Product change EILP18 yokes with new tolerance

1. ID No. / ID-Nr.: FER 14.001		2. Date of announcement / Datum der Ankündigung: Feb. 14, 2014	
3. Type / Produktgruppe: Yoke / Bügelhalterung EILP18	Old ordering code / Alte Bestell-Nr.: B66284F2204X000	New ordering code / Neue Bestell-Nr.: No change / Keine Änderung	Customer part number / Kundensachnummer:

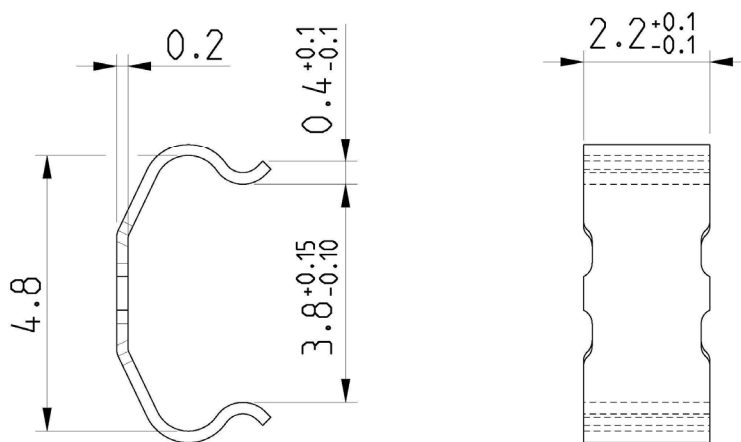
The tolerance for the opening dimension of EPCOS yokes with EILP18 core shape (ferrite accessories) from the Šumperk plant, Czech Republic, has been changed. This tolerance is being adjusted from 3.8 mm +0.15 mm to 3.8 mm +0.15/-0.10 mm in order to optimize the production process.
